リサイクル燃料備蓄センター設工認
設 3－補－001 改 2
2023年6月8日

リサイクル燃料備蓄センター  
設計及び工事の計画の変更認可申請書  
(補足説明資料)

使用済燃料貯蔵建屋の耐震性

令和5年6月  
リサイクル燃料貯蔵株式会社

図 3-1 地震応答解析モデル

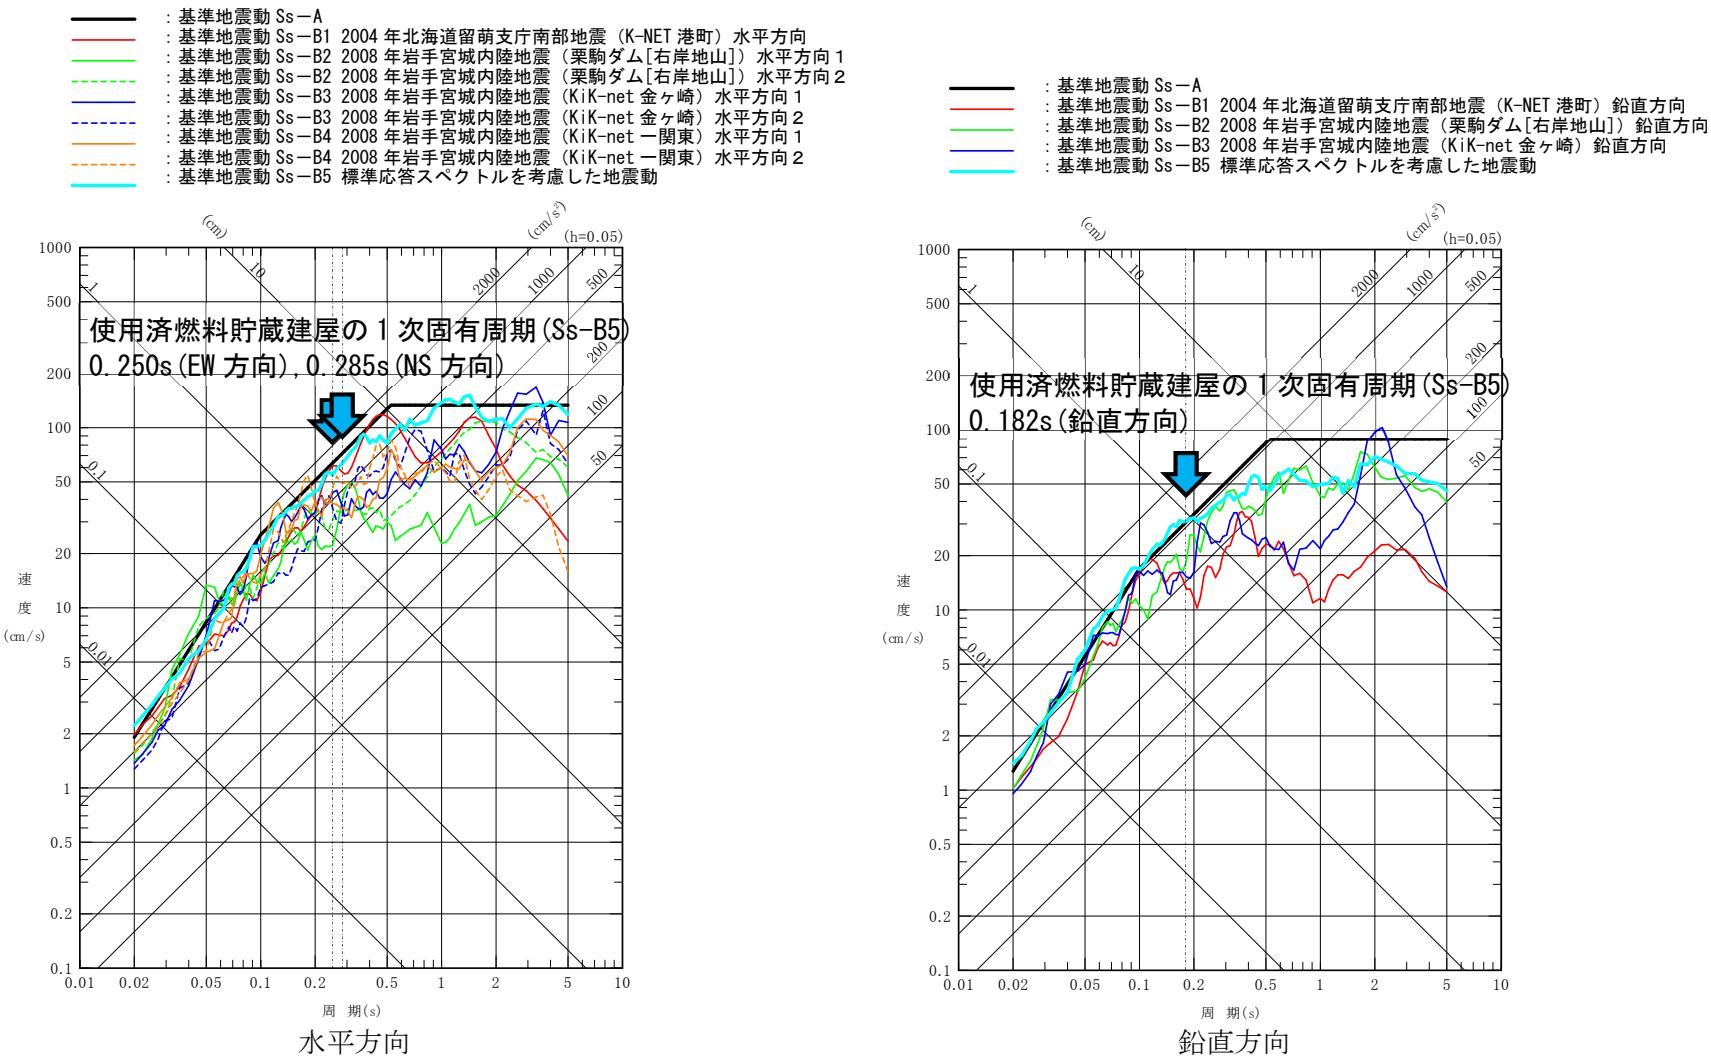
変更後の基準地震動に対する使用済燃料貯蔵建屋の地震応答解析を行った結果、図 3-1 の地震応答解析モデルにおいて赤色で示す質点の鉛直方向の最大応答加速度が変更前を上回るとともに、青色で示す層の鉛直震度が変更前を上回った(追加された Ss-B5 による値が最大となった。鉛直震度は、基礎スラブで約 3%、建屋頂部で約 7%増。)

なお、水平方向の最大応答加速度、及び水平震度に変更はなかった(追加された Ss-B5 による値が最大とはならなかった)。

使用済燃料貯蔵建屋の 1 次固有周期(Ss-B5)付近において、鉛直方向では Ss-B5 が既許可の基準地震動を上回ったのに対し、水平方向では上回らなかつたため、鉛直方向では使用済燃料貯蔵建屋の応答が変更前を上回ったのに対し、水平方向では上回らなかつたと考えられる。(図 3-2 基準地震動の応答スペクトル 参照)。

第 6-44 図(5) 基準地震動 Ss-B5 の時刻歴波形

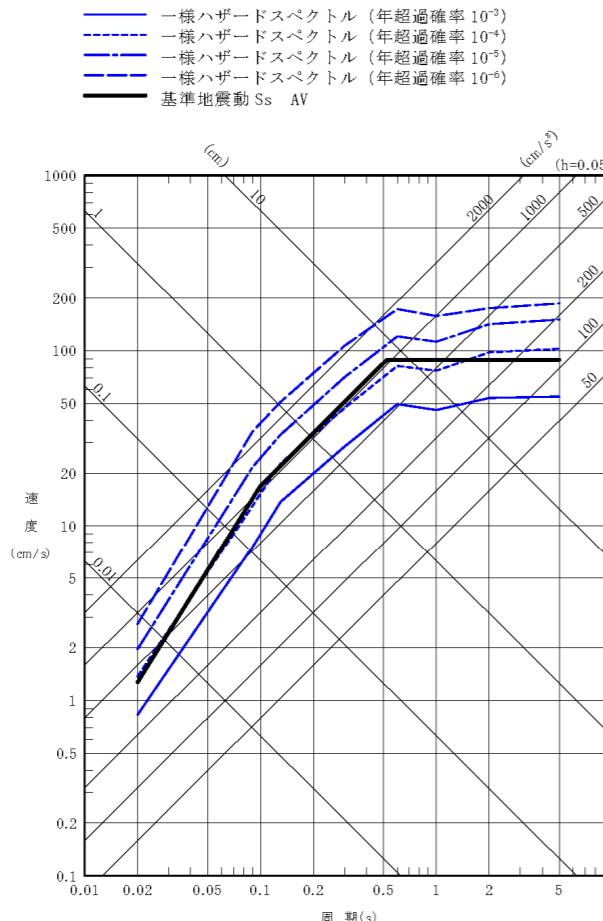
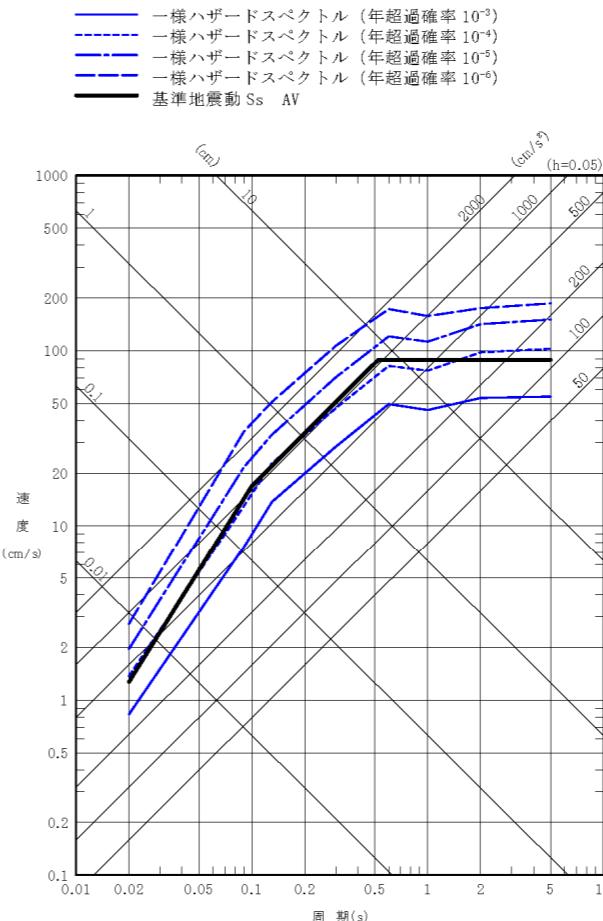
変更前（既設工認）	変更後	変更理由
—	 <p>(a) Ss-B5H (水平方向)</p>  <p>(b) Ss-B5V (鉛直方向)</p>	基準地震動 Ss-B5 の時刻歴波形の追加

表 8.7-3 ランウェイガーダの断面検討結果

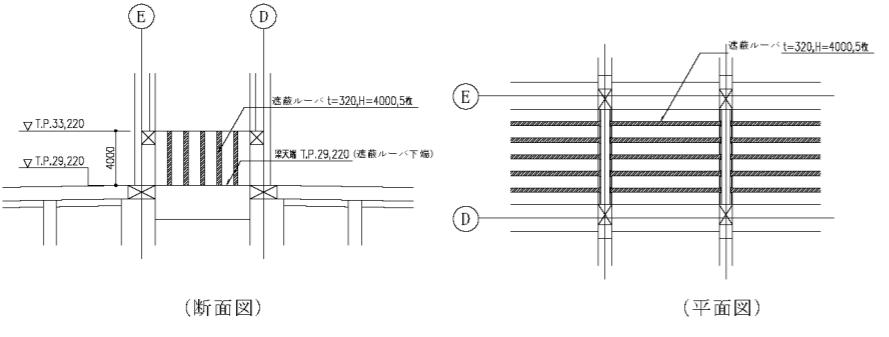
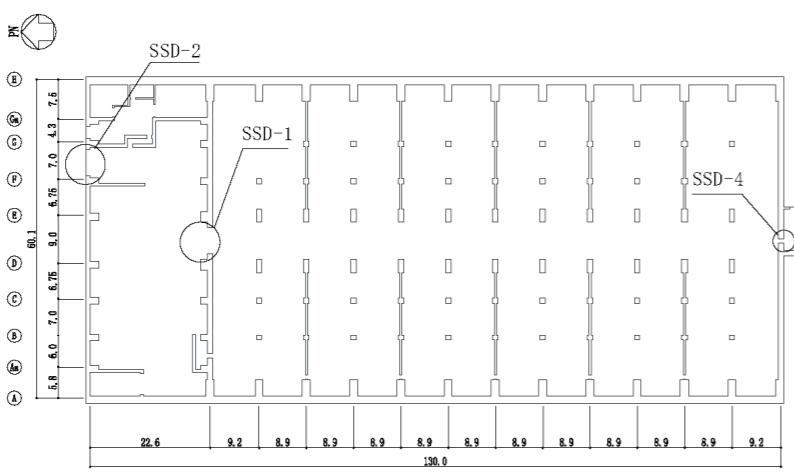
Ss-B5 の追加に伴うランウェイガーダの断面検討結果の変更

表 9.7-7 杭体の曲率と鉄筋降伏時の曲率の比較（水平2方向）

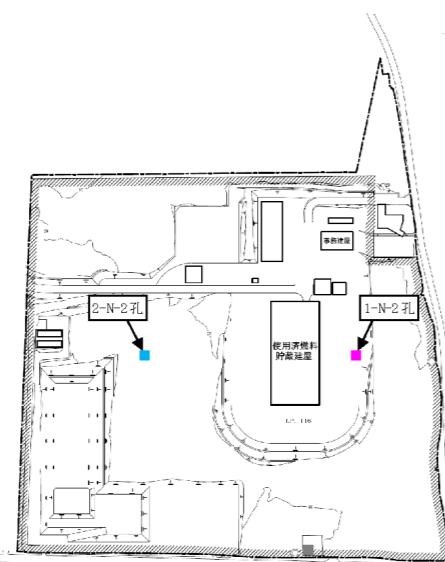
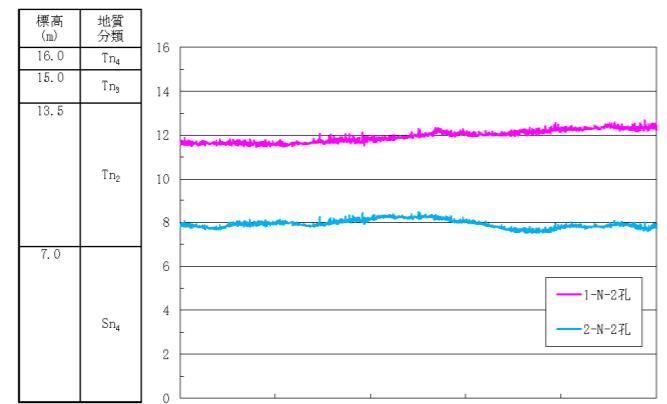
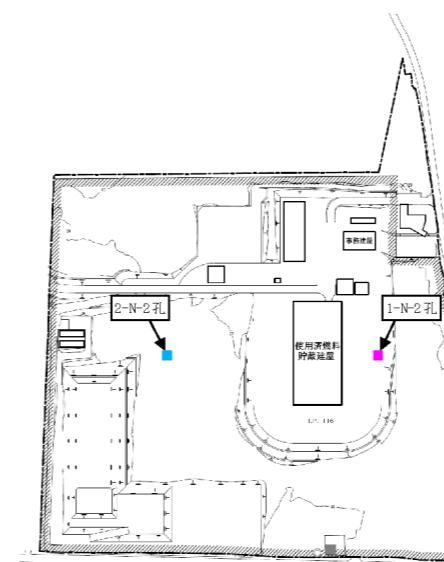
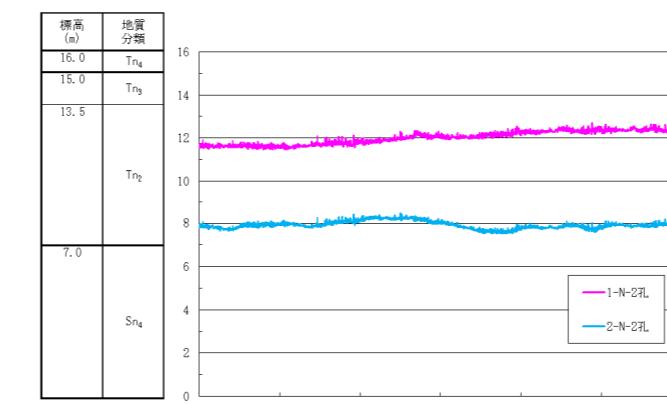
Ss-B5 の追加に伴う杭体の曲率の変更
